ESTUDIO DE IMPACTO AMBIENTAL CATEGORÍA II, DENOMINADO:  
**INTERCONEXION VIAL VILLA LUCRE/EL CRISOL/CORREDOR NORTE**

Preguntas de Ampliación  
DEEIA-AC-0159-2312-2020

Panamá, 23 de diciembre de 2020  
**DEIA-DEEIA-AC-0159-2312-2020**

## **1. Plano perfiles de corte y relleno**

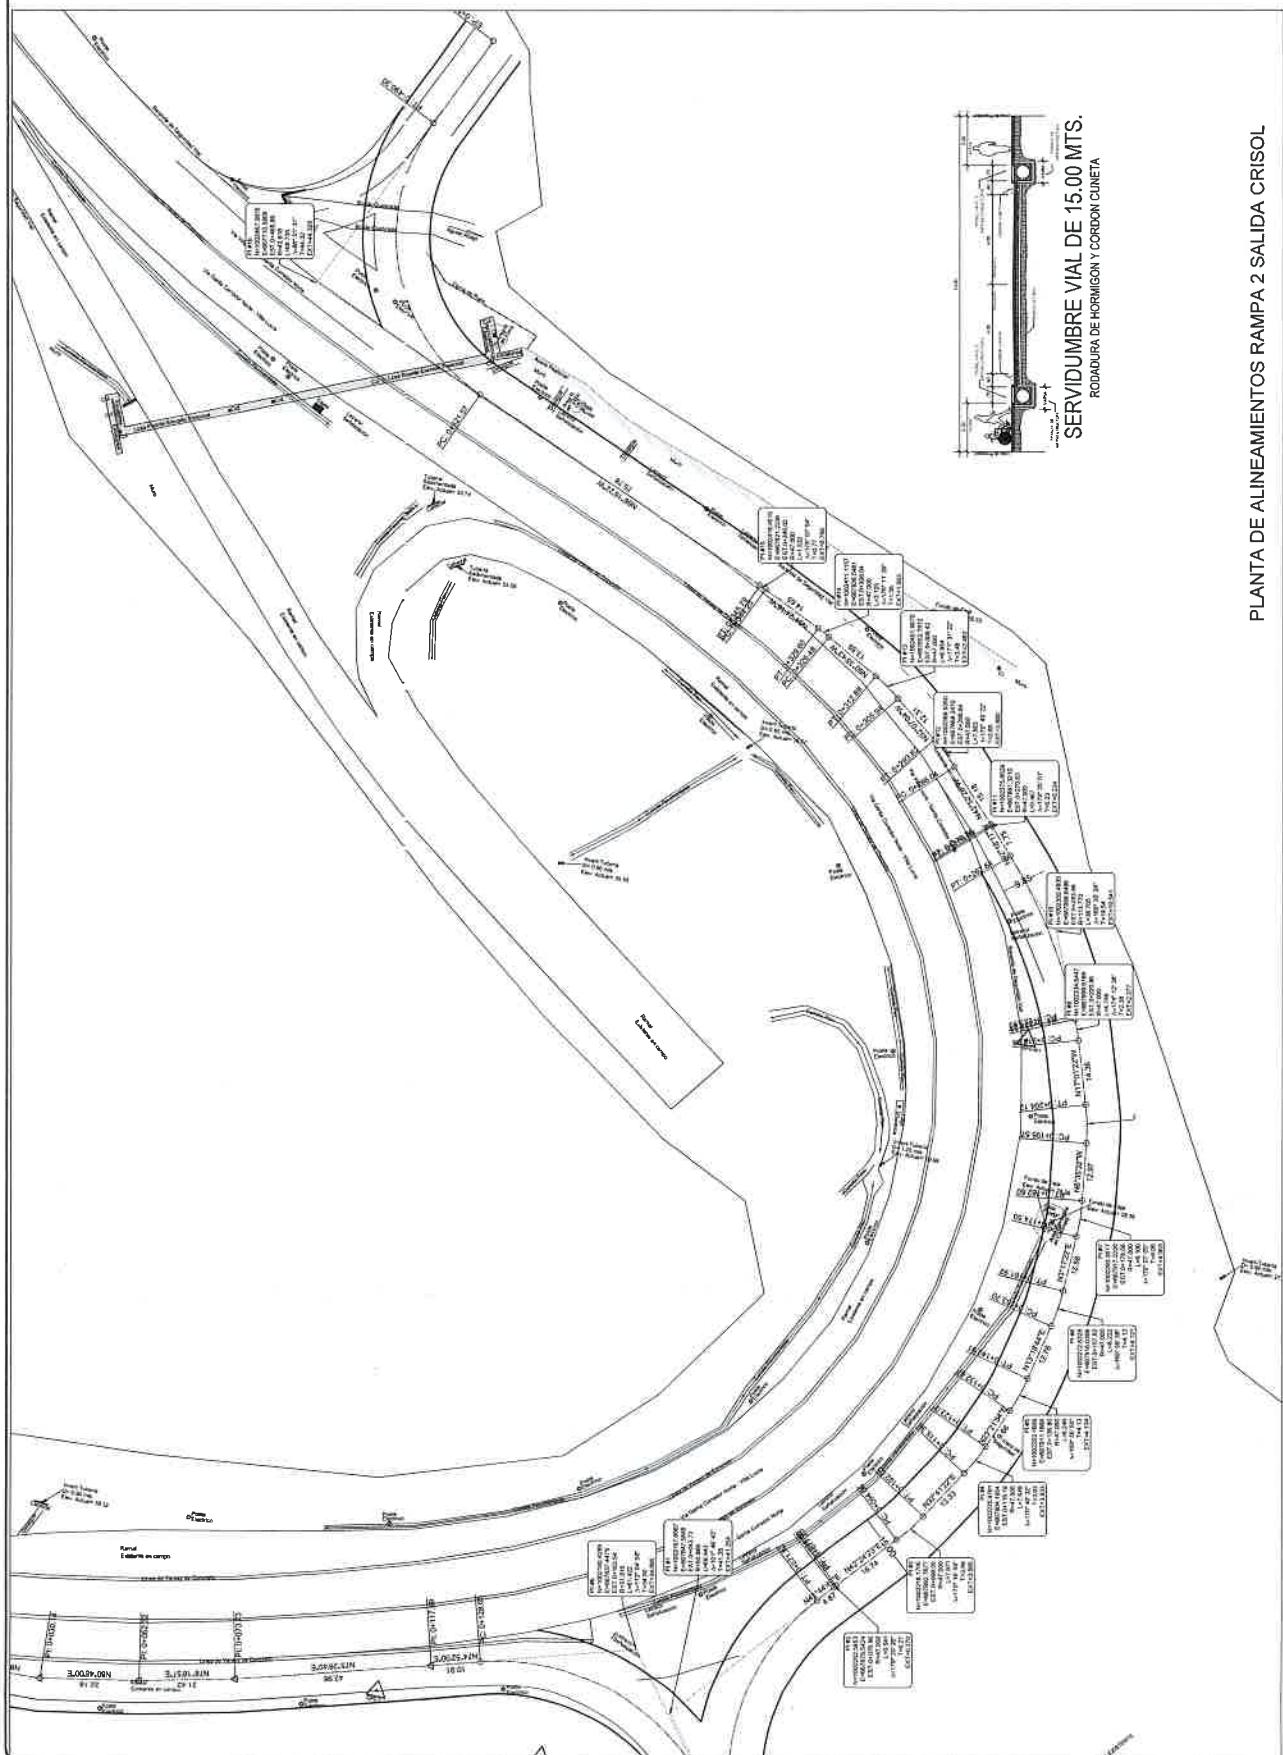
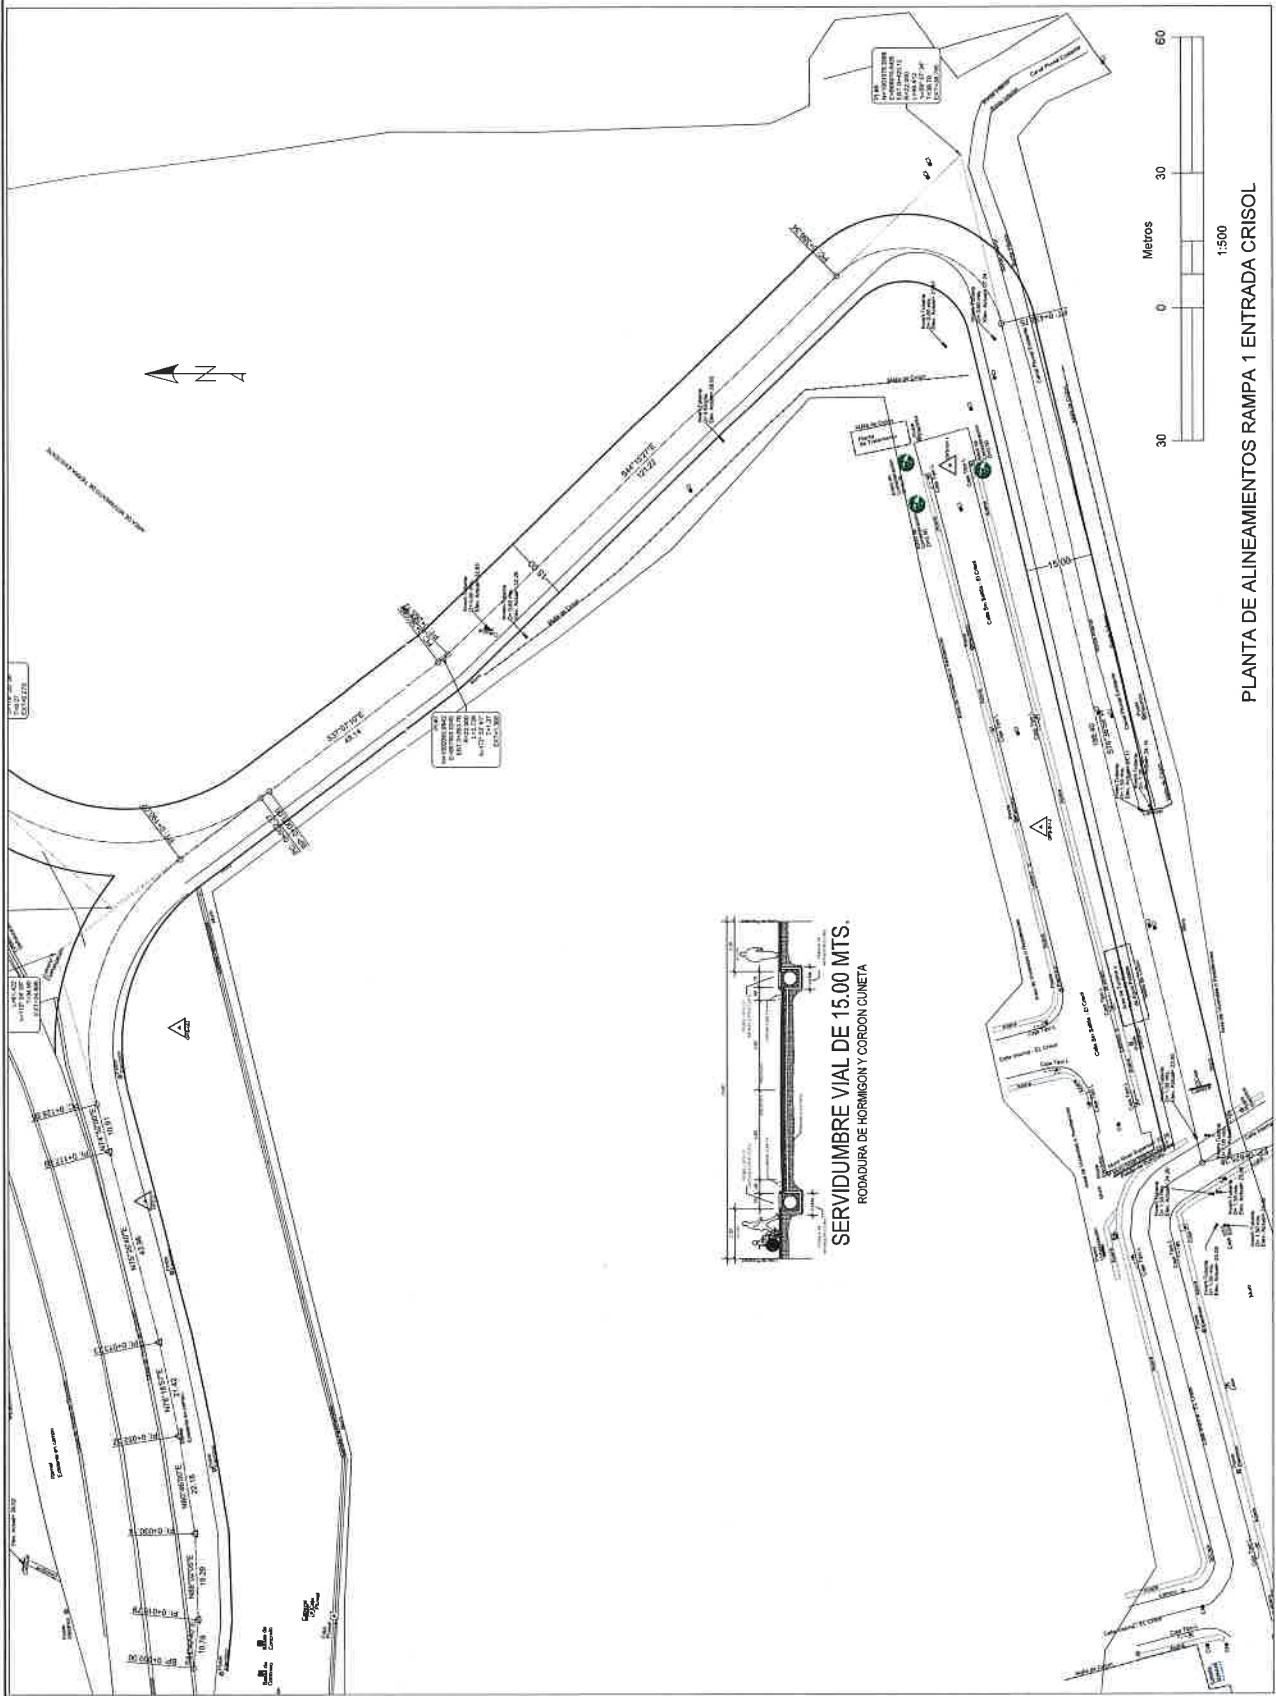
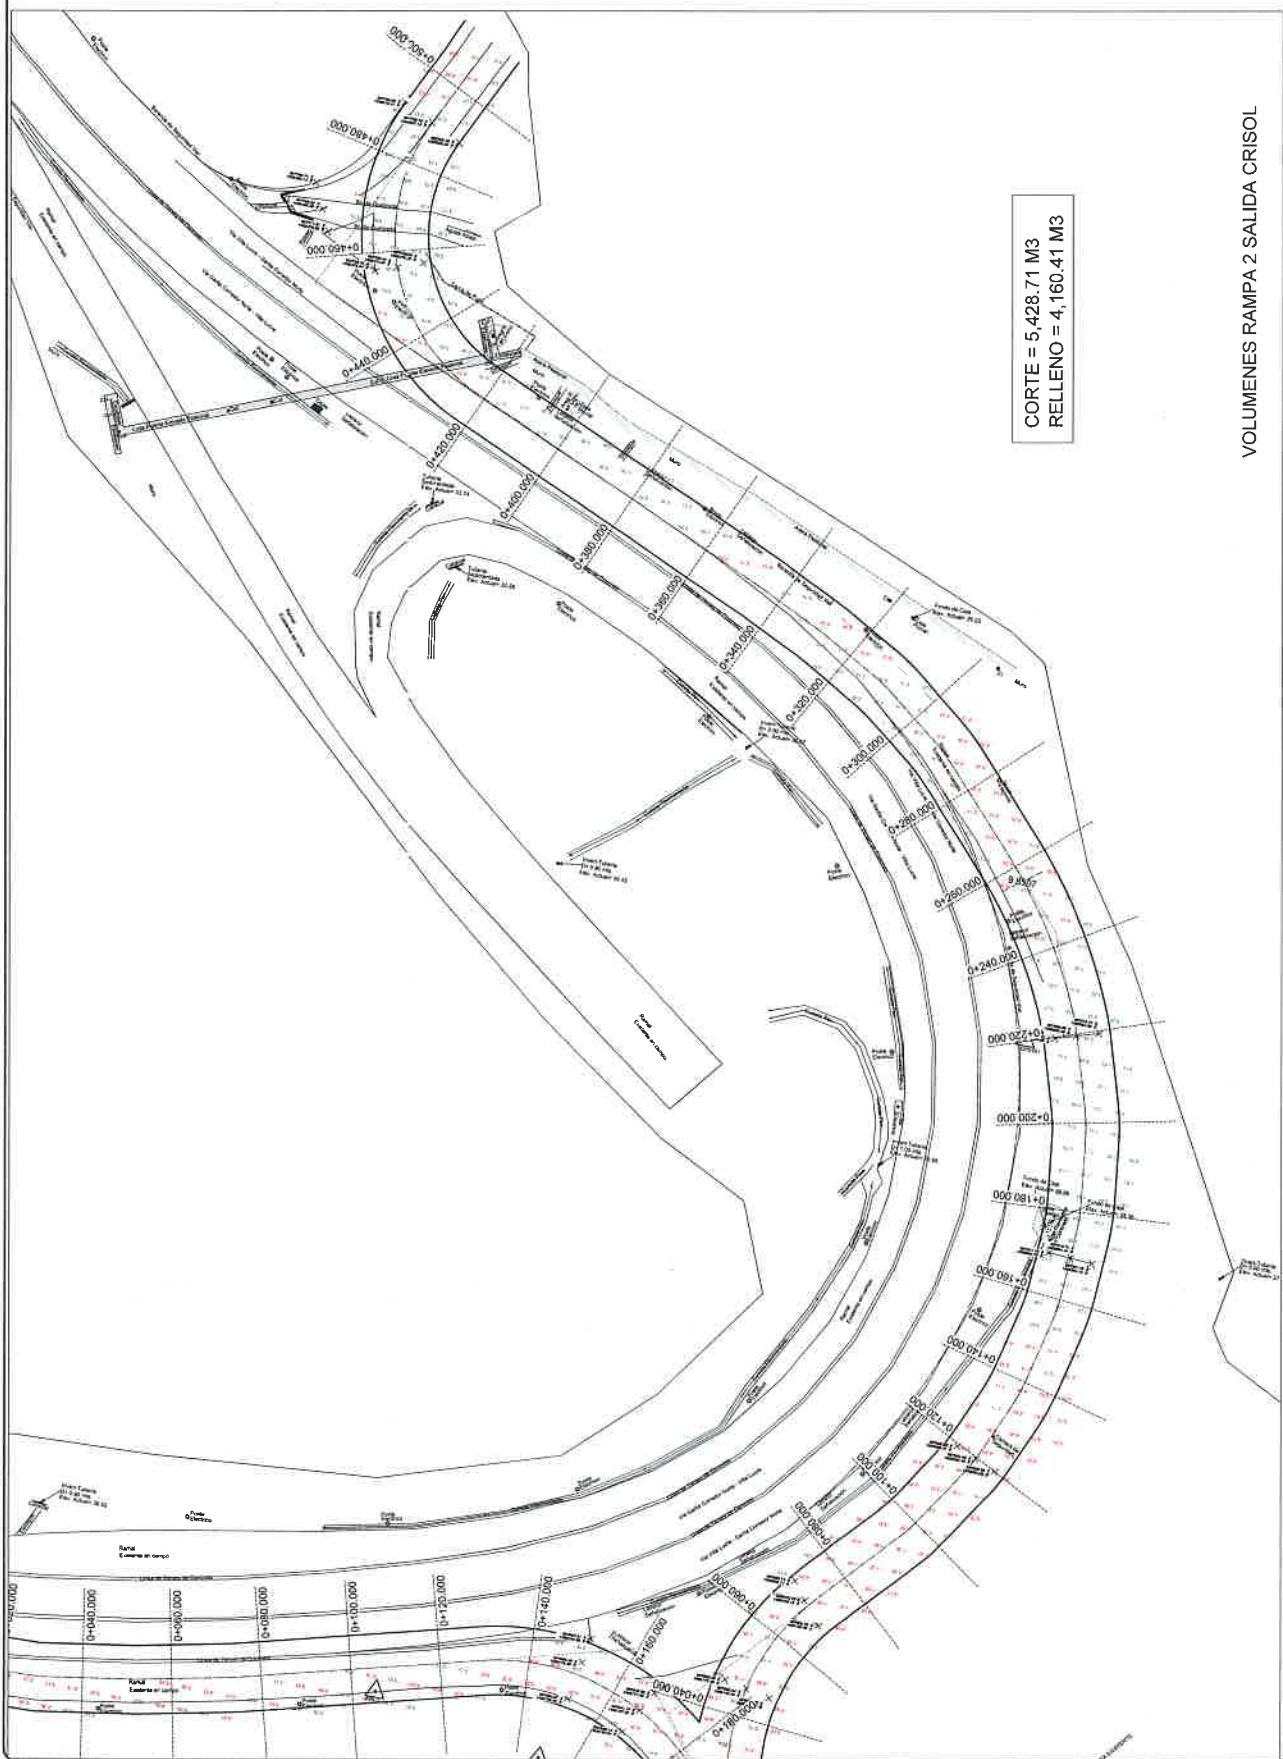
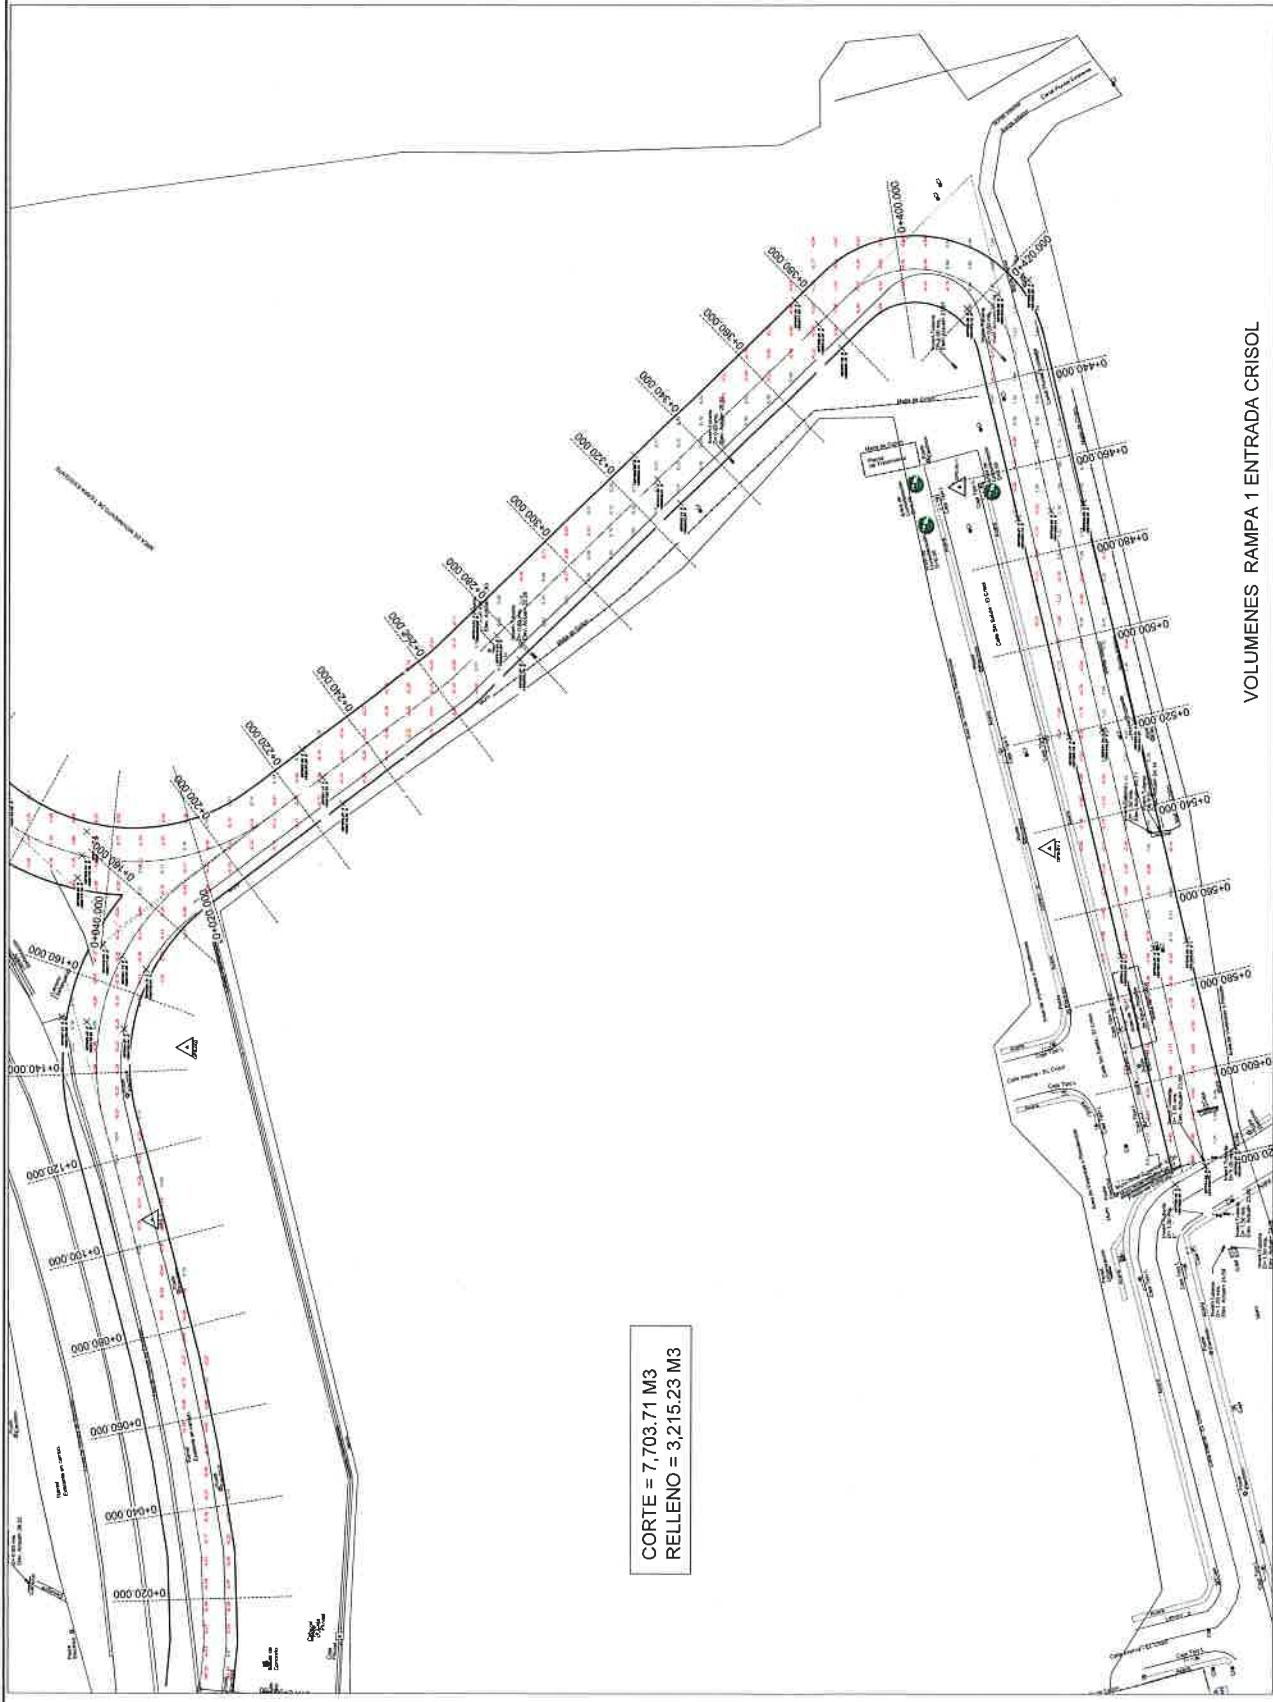
- d. Presentar planos de los perfiles de corte y relleno, donde se establezca: el volumen de movimiento de tierra a generar en el proyecto y volumen de material de relleno e indicar los niveles seguros de terracería.

- d. Se adjuntan los planos perfiles de corte y relleno, en el anexo. En nuestro caso no aplica lo de niveles seguros de terracería ya que las aguas están siendo encajonadas, los trabajos de corte y relleno no se realizarán sobre las fuentes hídricas.
